## ステンレス製ロックナット RLGL104 仕様変更のご案内

ステンレス製ロックナット（厚鋼電線管おねじ用）  
RLGL104

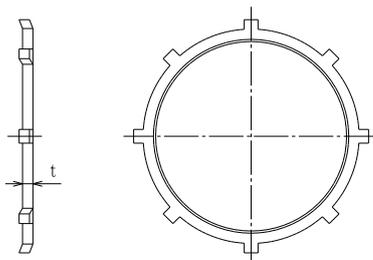
板厚を下表の通り変更致します。  
施工性及び附属品の固定性については現行品と同じであり違いはございません。

品番	現行板厚 t	変更板厚 t
RLGL104	6.0mm	5.0mm

板厚 6.0mm 品の入手が悪く、今後納期遅延が懸念されるため、板厚 5.0mm 品へ変更致します。
